仕様変更のお知らせ

| 製品名 | 形式名 |
|--------|-------|
| 補助スイッチ | S-AUS |

S-AUS

【接点材イメージ】

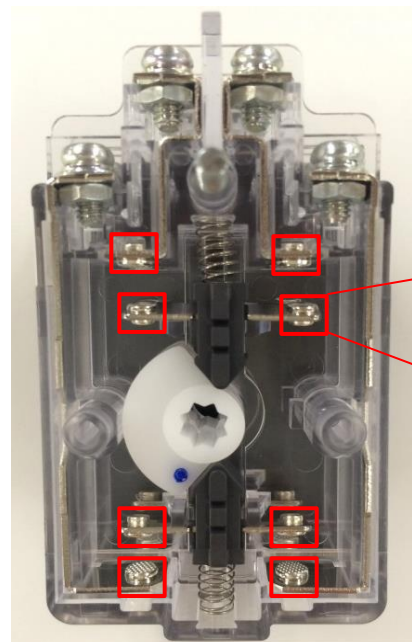
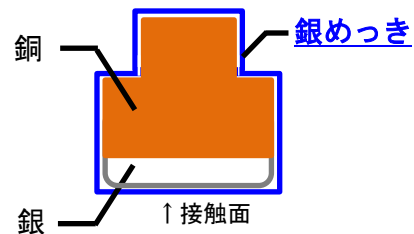
接点の銀めっき処理の追加

変更前：めっき処理なし

□ ……銀めっき処理
追加箇所（接点）

変更後：銀めっき処理

※接点全体に銀めっき処理を
施しますので、カシメ部の
色が変わります。

※本仕様の接点は、他機種と
同等の「標準接点」です。
(B 形、BMZ 形)
